平成28年10月28日 公告

「淀川南岸線道路改良工事－2」

・設計図書等の一部に表記誤りがありました。下記正誤表をご確認ください。

計画平面図 S=1:1000

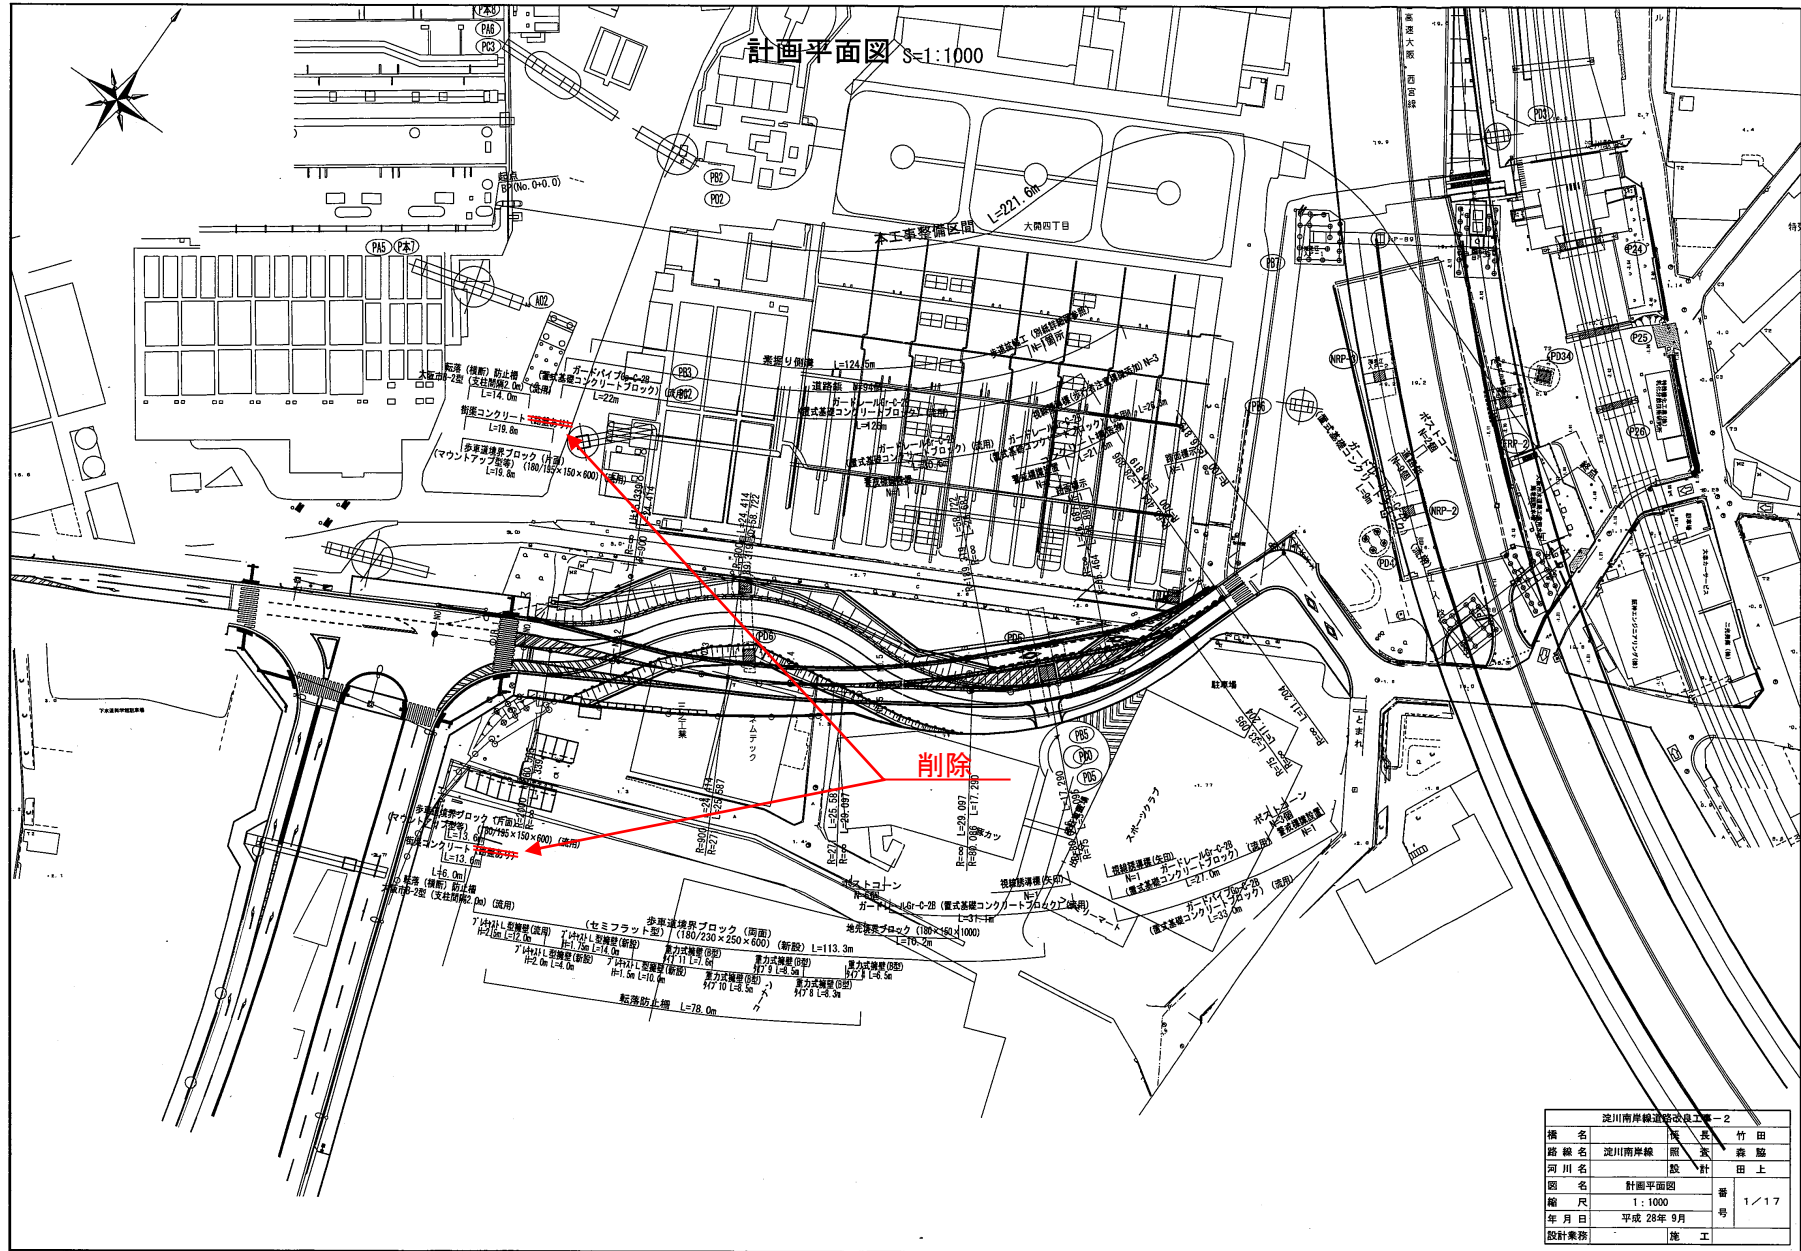
削除
